Município de Capanema

SOLICITAÇÃO DE CORREÇÃO DE VALORES

# *PARECER TÉCNICO 10/2023*

Com relação ao contrato administrativo nº 146/2022 cujo objeto: **CONTRATAÇÃO DE EMPRESA ESPECIALIZADA NA EXECUÇÃO DE REFORMA, AMPLIAÇÃO E REVITALIZAÇÃO DO COMPLEXO ESPORTIVO MUNICIPAL DO MUNICÍPIO DE CAPANEMA EM ATENDIMENTO AO CONTRATO DE REPASSE Nº904598/2020/MCIDADANIA/CAIXA EM CAPANEMA-PR**, oriundo do certame licitatório Tomada de Preços nº 04/2022, no que tange o protocolo nº 2101/2023, datado de 02 de agosto de 2023, sendo que na qualidade de Engenheiro fiscal do Contrato em epígrafe segue as seguintes considerações.

**Figura 2.** Precipitação média (mm) registrada em outubro de 2023 nas regiões do Paraná. Fonte: IDR-Paraná e Simepar. *RMC - Região Metropolitana de Curitiba.

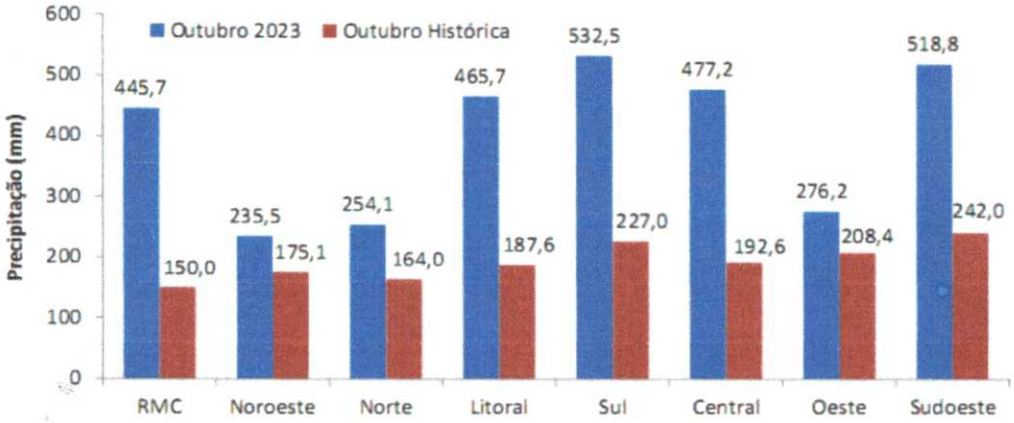
Em virtude dos excessos de chuvas, muito acima do normal para a época do ano. Conforme figura abaixo extraido do Boletin Agrometeorológico IDR-Paraná com dados do mês de Outubro de 2023.

Acerca dos fatos acima, cabe deixar claro que foi apresentado um gráfico oriundo de uma fonte oficial, porém é mostrado somente o mês de outubro de 2023, não mostrando o mês de agosto e novembro de 2023, uma vez que a obra foi iniciada em 01 de agosto de 2023(período efetivo da empresa trabalhado no local). A planilha subsequente não está legível, com isso não é possível interpretar os dados e sem função para a fundamentação técnica do pleito da empresa executora.

Foto do dia 20/10/23, após a concretagem das arquibancadas, com a canteiro de obra alagado.

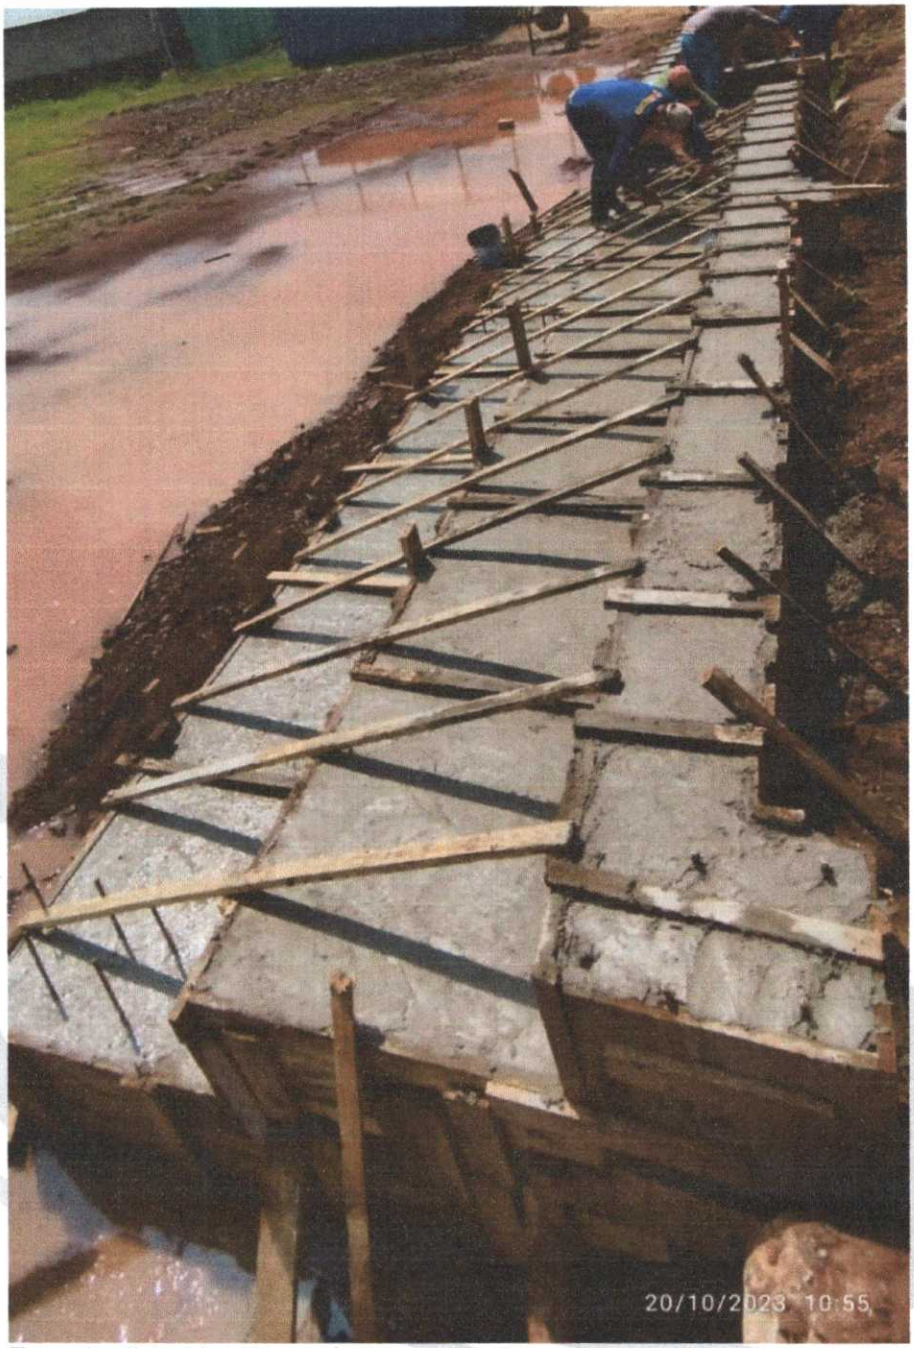
Diversos serviços já foram executados, que ainda não foram objeto de medição.

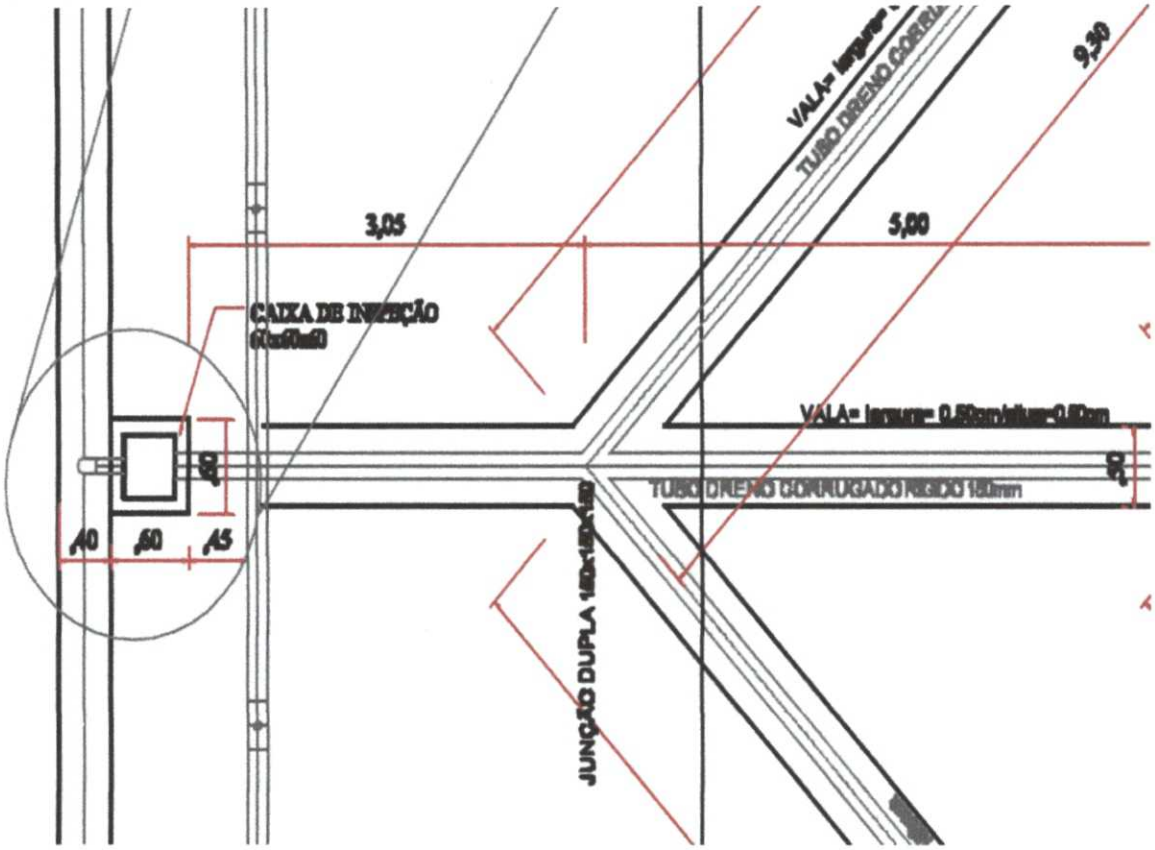
**CONSIDERANDO**, a imagem exaurado do projeto básico referente ao detalhamento da Drenagem Pluvial em Espinha de Peixe (Peça Técnica do Projeto Básico), das quadras de areia, ou seja, a maneira correta a ser executada pela empresa.

**CONSIDERANDO**, que em vistoria no local da obra na data de 13 de dezembro de 2023, foram documentados por este fiscal as fotos as fotos na sequência retratando a execução da Drenagem Pluvial, conforme segue abaixo.

Observa se que nesta figura extraída do projeto é explicitado uma caixa de passagem na qual é ligado toda a drenagem pluvial feita pela espinha de peixe, bem como que na junção do ramal principal das tubulações do dreno, existem uma peça hidráulica que é a junção que liga o ramal principal com os ramais secundários.

Cabe observar que no orçamento, no seu item da tubulação de dreno está inserido a peça hidráulica, também está inserida no orçamento quantitativo a caixa de passagem.

# DETALHE ESTACA

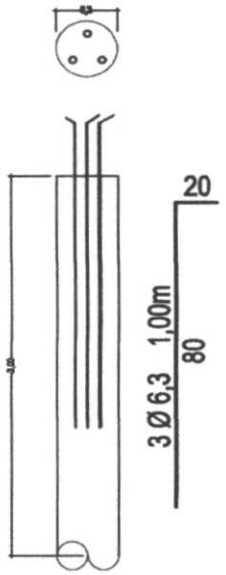
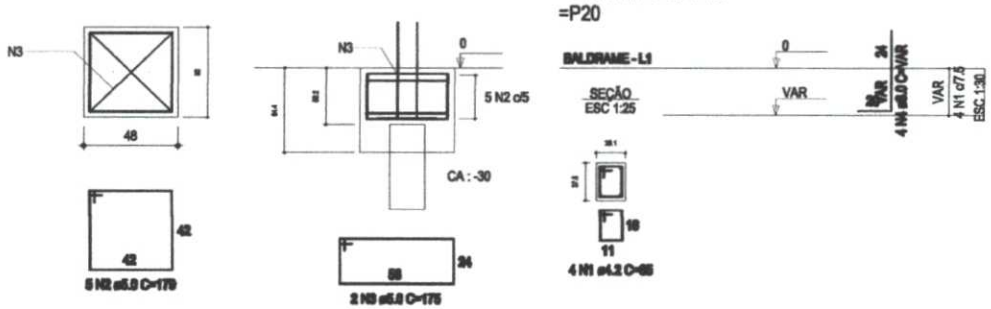
Segue abaixo figuras extraídas do Projeto Estrutural prancha 01/04 contendo os detalhes mencionados acima.

Anexo 1: Corte esquemático

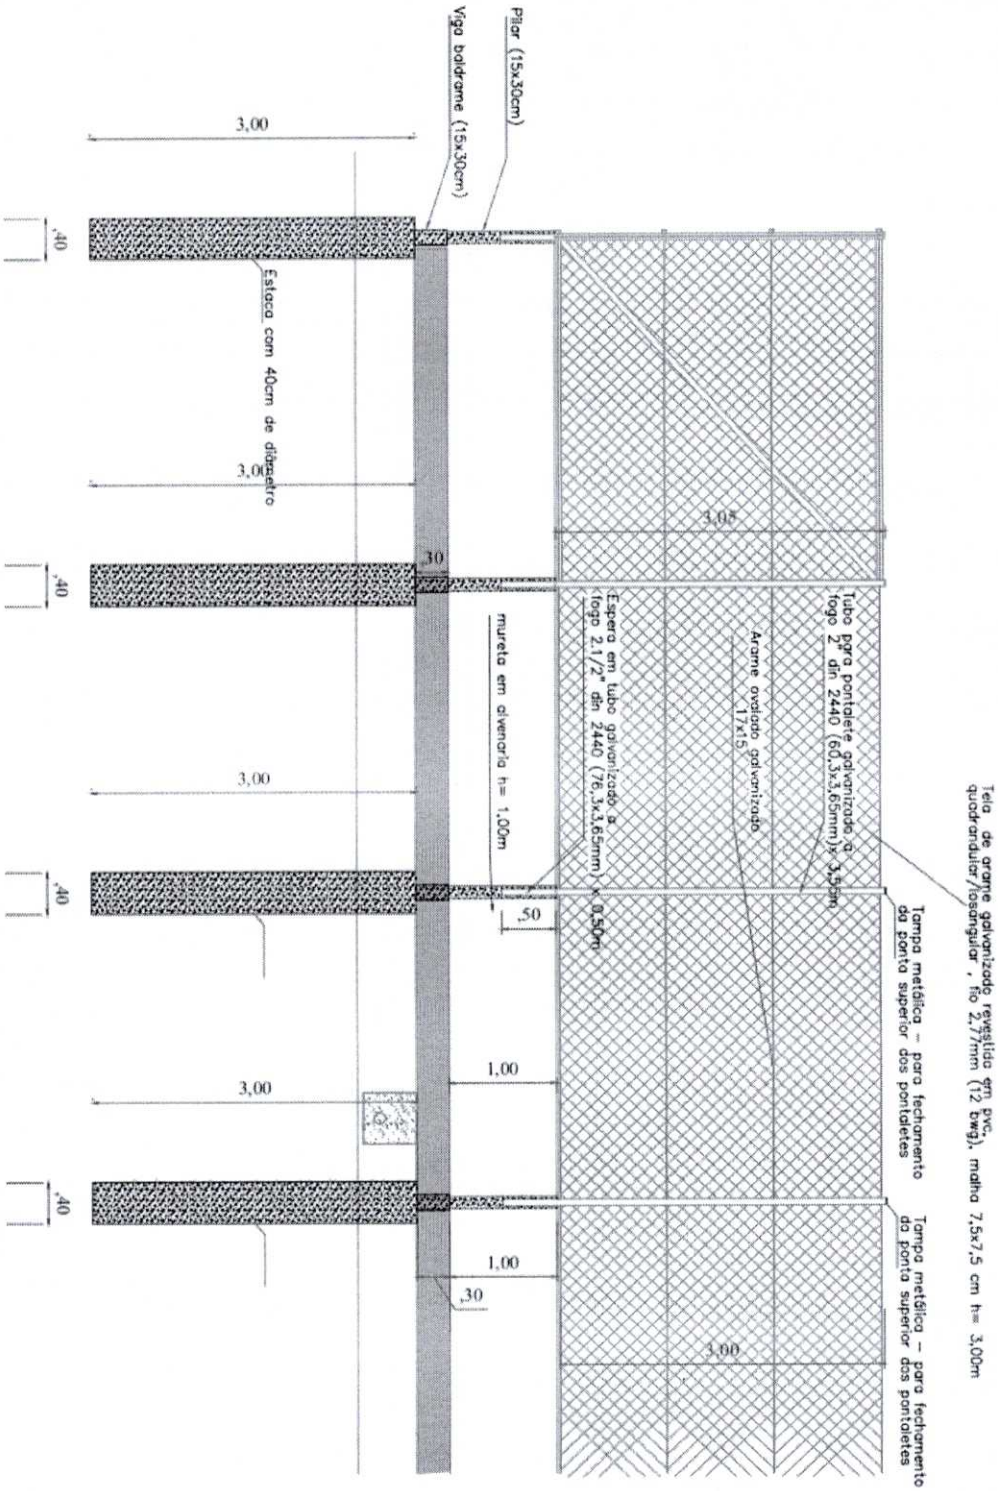
Quanto a alteração financeira do contrato abaixo demonstramos os serviços licitados e os devidamente executados:
